Avis délibéré

**sur le projet de centre « ECOVAL BTP » de recyclage et
d'élimination des déchets non dangereux issus des chantiers
du BTP, et la mise en compatibilité du PLU de Pourcieux (83)**

2022APACA12/3108

Avis du 24 mars 2022 sur le projet de centre « ECOVAL BTP » de recyclage et d'élimination des déchets non dangereux issus des chantiers du BTP, et la mise en compatibilité du PLU de Pourcieux (83)

Figure 4: Illustration des principes d'aménagement intégrant les préconisations paysagères croisées avec les préconisations naturalistes et les contraintes techniques.

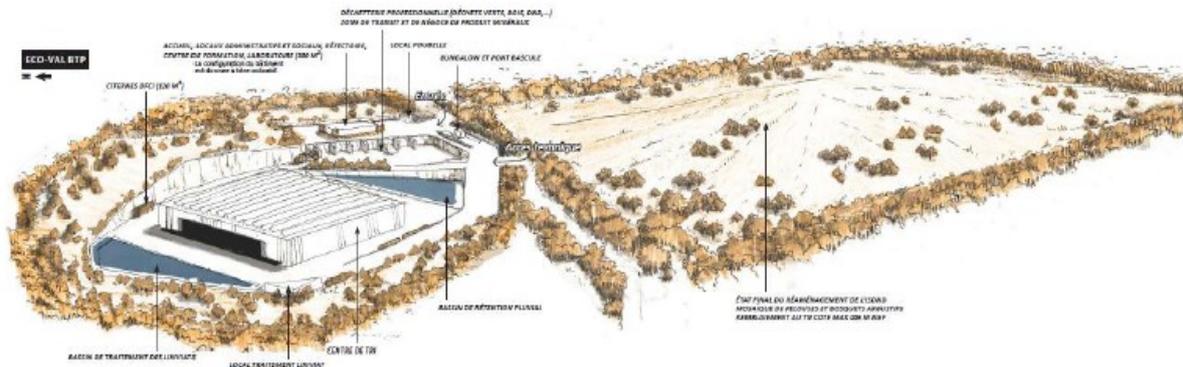
Malgré ces dispositions dans l'ensemble pertinentes, les simulations effectuées du site renaturé après cessation de l'activité font apparaître un impact résiduel fort depuis la corniche du Mont Aurélien qui surplombe directement le site de projet. L'étude d'impact ne comporte pas de simulation du site en phase d'exploitation de l'ISDND.

La MRAe recommande de préciser, voire renforcer, les mesures architecturales et écopaysagères en vue d'atténuer les perceptions du projet depuis le Mont Aurélien, y compris en phase exploitation de l'ISDND.
